Verslag huishoudelijke elektrische installatie op laagspanning en zeer lage spanning

Referentie: **008-20260211-04**	Datum controle: **11/02/2026**
Keurder: **008**

Eigenaar:	**Onbekend**	EAN-code:	**Onbekend**
Adres installatie:	**Paalsteenstraat 33 bus 3, 3500 - Hasselt**	Nummer teller(s):	**Onbekend**
		Distributienetbeheerder installatie:	**Fluvius**

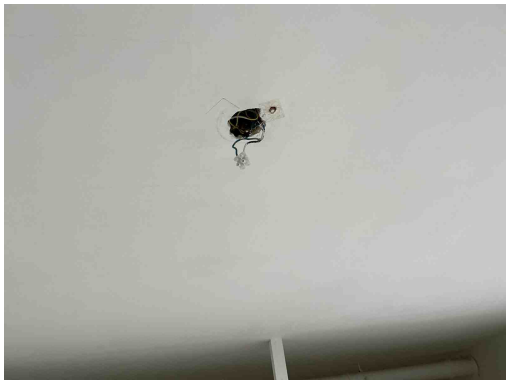
Gebruik van type ac diff is verboden
Opmerking: Oa bord 1

Hoofddiff kan overbelast worden meter 40A en diff 25A

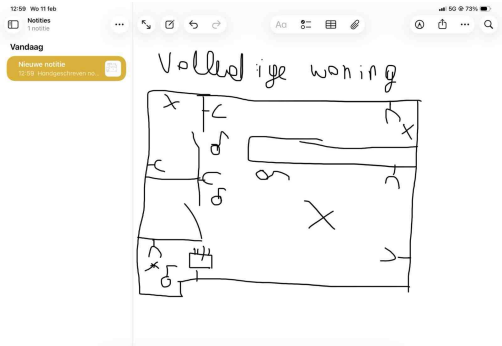
Hoofddiff kan overbelast worden meter 40A en diff 25A
